Bedømmelsesrapport for idékonkurrence

Stedet Tæller X

Slivsø

Pumpehuset / 'formidlingshuset'

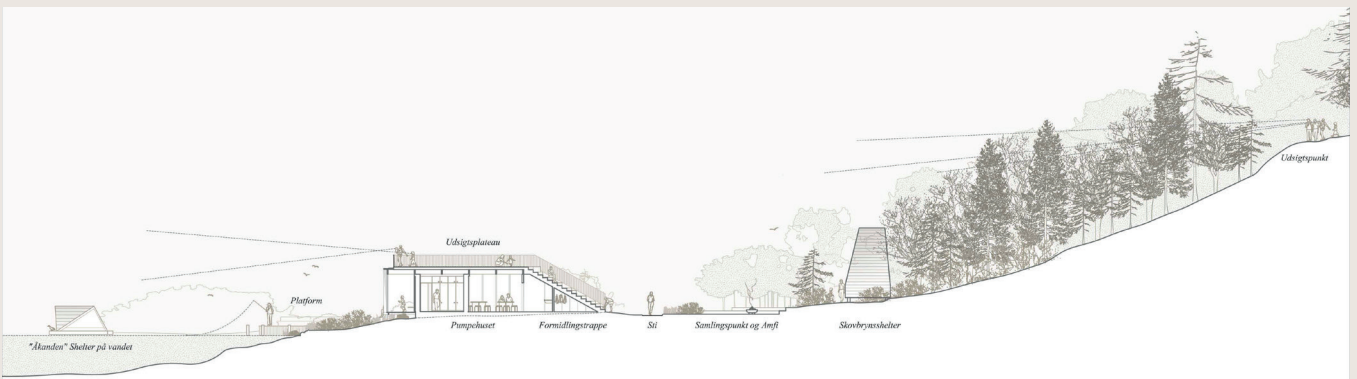
Tilbygningen til Pumpehuset er udformet som en stor sidetrappe, der kan benyttes til formidling, og som fører op til en tagterrasse. Bygningen er udført som en omsluttende struktur i en let trækonstruktion med glas, hvor man kan regulere solindfaldet efter behov. Et overdækket 'galleri' løber rundt om hele huset og indbyder til delvist beskyttet ophold. Planløsningen er enkel med to depotrum - heraf det ene i pumpehuset - et toilet samt en lift til taget (ikke projekteret) og brugbare rumligheder, der kan møbleres på forskellig vis.

Tilbygningen til pumpehuset er tilpasset til brug både sommer og vinter, og det kan bruges af en bred målgruppe. Ideen om at kunne åbne og lukke det indre rum for lysindfald skaber gode rum til formidling og – sammen med det overdækkede 'galleri', der løber rundt om huset - en glidende overgang mellem inde og ude. Fra terrassen på taget skabes der nye udsigtspunkter og sigtelinjer ud i landskabet.

I den videre bearbejdning kan det undersøges, om bygningen evt. skal nedskaleres, og om tilbygningen kan bearbejdes så det eksisterende pumpehus – som er en vigtig kulturhistorisk fortælling om stedet - kunne markere sig oppe på tagterrassen, eventuelt som et siddemøbel. Idéen om den nordvante trappe skal genovervejes.

I den videre bearbejdning skal tilgængelighedsløsningen modnes yderligere, og de fremtidige driftsudgifter skal nøje overvejes - især skal der tænkes i konstruktiv træbeskyttelse. Men alt i alt er det et robust forslag, som til fulde opfylder programmets krav om et smukt og sammenhængende attraktivt besøgsmaal, der kan understøtte inspirerende naturformidling til børn og unge.
